Rahmenplan Stuttgart Rosenstein (Entwurf vom 20.05.2022) Stellungnahme des Verschönerungsvereins Stuttgart e.V.

**Stellungnahme
des
Verschönerungsvereins Stuttgart
vom 07. September 2022**

**zum Entwurf des
*Rahmenplans Stuttgart Rosenstein vom 20.05.2022***

Abb.16 Grün im neuen Stadtteil

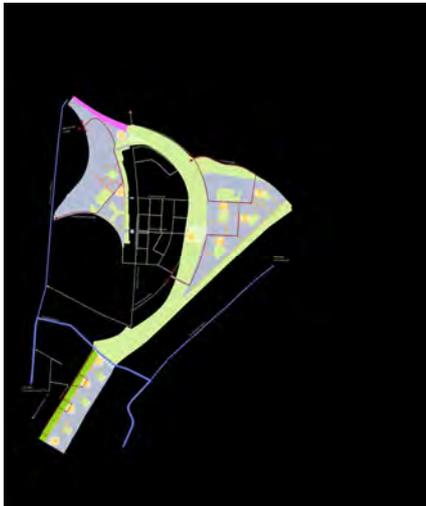
Im gesamten Plangebiet sollten **qualitätvolle** Dichten und ausreichende Grünflächen nachgewiesen werden. Gegenwärtig besteht ein Widerspruch zwischen großen Grünflächen und Baugebieten mit sehr geringer Dichte einerseits und relativ kleinen aber extrem dichten Wohnbauflächen andererseits, die aber aus klimatologischen Erwägungen nicht die Dimension, Form und Qualität eines *Asemwalds* erreichen können.

Abb.17 Grün im Kontext – ausgewogen?

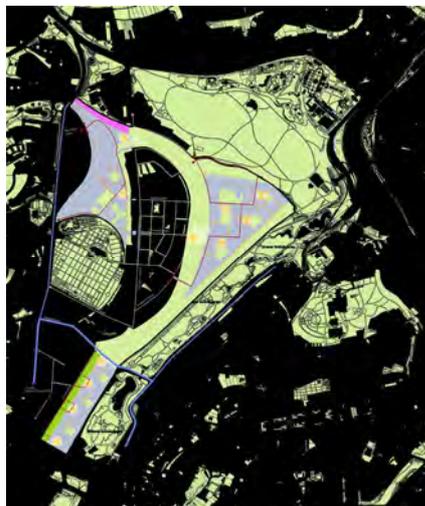
Anhand einer Flächenbilanz sollte die Struktur des Rahmenplans dargestellt werden. Insbesondere das Verhältnis von Baulandflächen zu öffentlichen Grünflächen sollte auch unter Berücksichtigung der angrenzenden öffentlicher Grünflächen des Grünen U und des Pragfriedhofs überdacht werden.

Abb.20 Rahmenplan (Entwurf) 2022

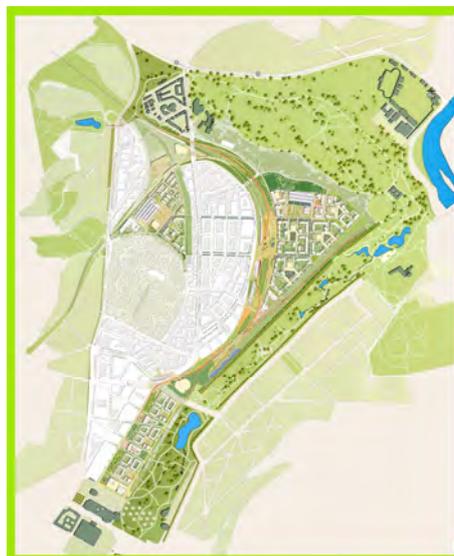
Entscheidungen über Strukturelemente der städtebaulichen Ordnung zu treffen bedeutet, dass etwas gebaut wird, das im Leben einer Stadt praktisch nicht mehr korrigiert werden kann. Diese Strukturelemente (und nicht kleinräumige Detaillierungen) sollten deshalb im Vordergrund der Darstellungen des Rahmenplans stehen. Alle anderen Aspekte könnten und sollten weniger detailliert und abstrakter dargestellt werden. Die Abb.17 (nächste Seite) zeigt den u. E. richtigen Detaillierungsgrad im Vergleich zur Abb. 18.

Uns erscheint es deshalb notwendig, dass bereits im Rahmenplanverfahren geprüft und nachgewiesen wird, welche Voraussetzungen für die Realisierung dieser Strukturelemente erfüllt werden müssen, inwieweit eine grundsätzliche Machbarkeit gegeben ist, welche Kosten entstehen, in welchem Zeitrahmen eine Realisierung möglich erscheint und welche Organisationsform für eine Realisierung erforderlich ist. Nur so kann Vertrauen in große neue Ideen entstehen, die den Anspruch haben, nicht nur "pretty standard" sein zu wollen.

Wir plädieren dafür, dass die Strukturelemente des städtebaulichen Entwurfs identifiziert, ggf. in Alternativen untersucht und vergleichend bewertet werden, vor allem auch im Hinblick auf ihre Machbarkeit und ihre dauerhafte Eignung als Bestimmungsfaktoren einer künftigen Städtebauliche Ordnung. Auf mögliche Unsicherheiten bezüglich der Strukturelemente sollte der Rahmenplan ebenfalls hinweisen.

Der Rahmenplan sollte sich auf wesentliche und verlässliche Aussagen beschränken, die sich auf die Gesamtgestalt beziehen und alle Detaillierungen vermeiden, die künftigen Entscheidungen vorbehalten sind. Es sollte ein Klassiker angestrebt werden, der über den Tag hinaus bestehen kann.

Abb.21 ca. 17% Diagonal-Neigung in der verlängerten Achse Mitternachtstraße

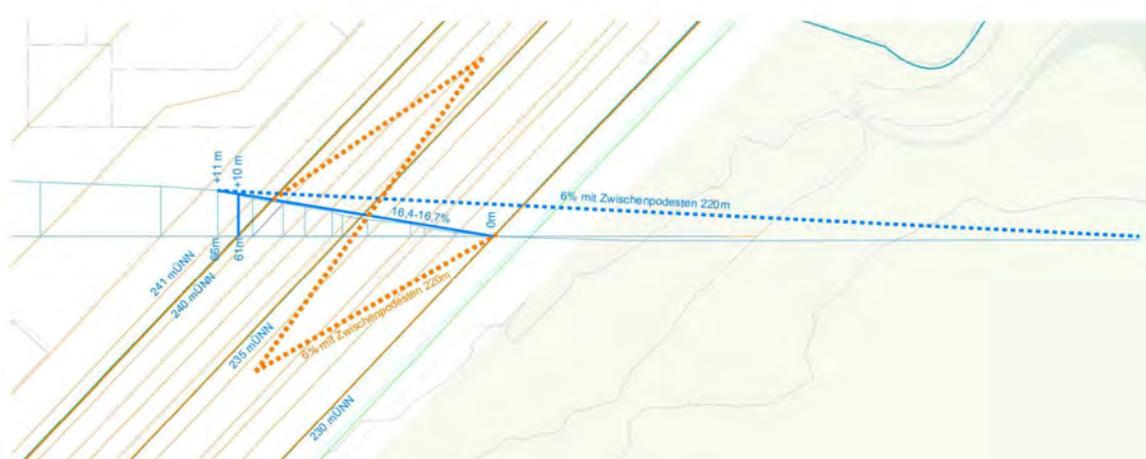
1. *Das Schleifen des B-Gebietes soll nicht weiterverfolgt werden, da der Abtransport der Bodenmassen nicht nachhaltig erfolgen könne.*
2. *Beim Schleifen des B-Gebiets entstehen Anschlussprobleme an existente Strukturen (Lokschuppen) und gewollte Strukturen (Panoramaweg).*
3. *Die Überlegungen zur Gestaltung der Parkkante sind noch nicht abgeschlossen.*
4. *Wichtig ist eine Verbindung vom unteren Schloßgarten zum Rosenstein-Quartier; der große Höhensprung muss noch bewältigt werden.*

Nach Auffassung des Verschönerungsvereins ist die Topographie für den neuen Parkrand und den neuen *Stadtteil* in möglichst selbstverständlicher und landschaftlich differenzierter Weise neu zu formulieren; jeder Schematismus sollte vermieden werden. Ökologische Belange – wie z.B. die Vermeidung großer Verschiebungen von Erdmassen – dürfen einer Suche nach Alternativen auch bei der Rahmenplanung nicht einfach vorangestellt werden, und so eine spätere Gesamt-Abwägung in Richtung eines Aspektes vorprogrammieren bzw. determinieren.

Abb. 44 Trojan

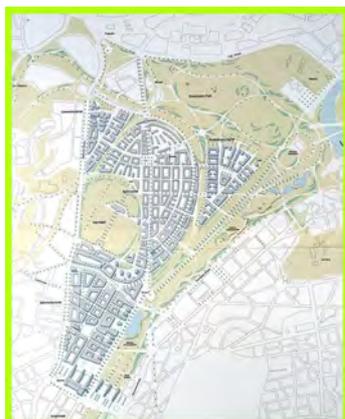
Im Vergleich zum Trojan- und Pesch-Entwurf wird deutlich, dass bei der Formulierung der Grundzüge der Planung die Bedeutung der kleinräumigen Vernetzungen des Teilgebiets C1 mit dem bestehenden Nordbahnhofviertel verkannt und als nachrangig betrachtet wird. Funktional und stadträumlich ausgeprägte Verknüpfungen können einen funktionsfähigen Zusammenhang zwischen Bestand und Neuplanung schaffen.

Abb.53 Zweite Blickachse 4. Preis

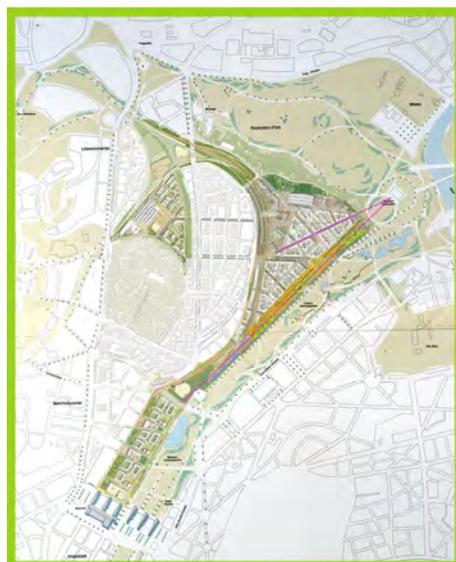
Wir bedauern, dass die geplante Wohnbebauung auf dem Paketpost-Areal eine Blickbeziehung auf das Schloß Rosenstein nicht im Ansatz für bedenkenswert hält. Die städtebauliche Ausformulierung dieser Ecke wird ihrer Bedeutung im Gelenkpunkt von Rosensteinpark und Schloßgarten gegenüber dem Schloß Rosenstein nicht gerecht. Ein Blick auf den 4. Preis läßt erahnen, welches Potenzial in diesem Ort liegen könnte.

Der städtebauliche Entwurf für den Bereich des ehemaligen Paketpostamtes ist unter Berücksichtigung der besonderen landschaftlichen Situation und der Nähe des des Schlosses Rosenstein - ggf. auch experimentell - zu überplanen. Auch sollte der einmalige Blick auf das Schloß Rosenstein bei der Neugestaltung der Topographie am Randes des Teilgebiets B berücksichtigt werden.
